**Forum mondial de l'harmonisation des Règlements  
concernant les véhicules**

Règlement ONU n° 16 (Ceintures de sécurité)

**Proposition de série 10 d'amendements  
au Règlement ONU n° 16 (Ceintures de sécurité)****Communication du groupe spécial chargé de scinder  
le Règlement ONU n° 16 (Ceintures de sécurité)\***

2. 1. Exemples de marques d’homologation pour ce qui est des ceintures de sécurité (voir par. 5.32.5 du présent Règlement)

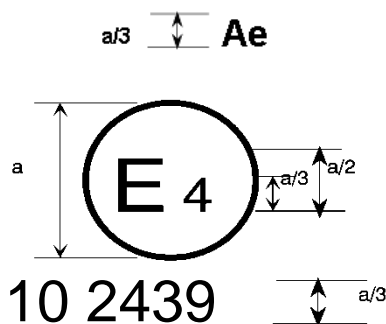
La ceinture portant la marque d’homologation ci-dessus est une ceinture trois points (“A”) munie d’un absorbeur d’énergie (“e”) et homologuée aux Pays-Bas (E 4) sous le numéro ~~09~~102439, le présent Règlement contenant déjà les séries ~~06, 07, 08 ou 09~~ la série 10 d’amendements au moment de l’homologation.

La ceinture portant la marque d’homologation ci-dessus est une ceinture abdominale (“B”) pourvue d’un rétracteur du type 4 à sensibilité multiple (“m”) et homologuée aux Pays-Bas (E 4) sous le numéro ~~09~~102489, le présent Règlement contenant déjà les séries ~~06, 07, 08 ou 09~~ la série 10 d’amendements au moment de l’homologation.

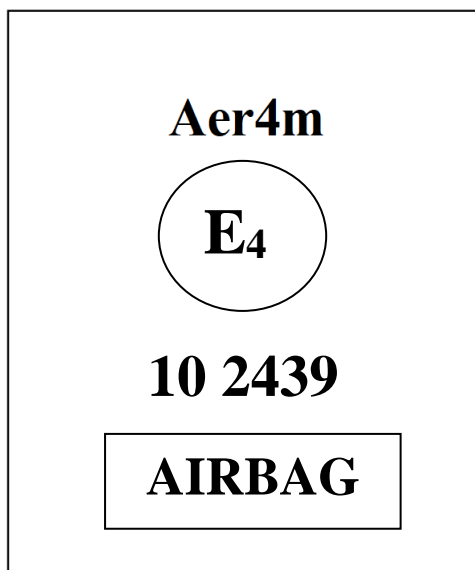
La ceinture de sécurité portant la marque d’homologation de type ci-dessus est une ceinture trois points (“A”) homologuée conformément aux prescriptions spécifiques des paragraphes 6.4.1.3.3 ou 6.4.1.3.4 du présent Règlement, munie d’un absorbeur d’énergie (“e”) et d’un rétracteur du type 4 (“r4”) à sensibilité multiple (“m”), pour laquelle une homologation de type a été accordée aux Pays-Bas (E 4) sous le numéro ~~09~~**10**2439. Les deux premiers chiffres indiquent que le présent Règlement contenait déjà ~~les séries 06, 07, 08 ou 09~~ **la série 10** d’amendements au moment de l’homologation. Cette ceinture de sécurité doit être montée sur un véhicule muni d’un coussin gonflable protégeant la place assise considérée. ».
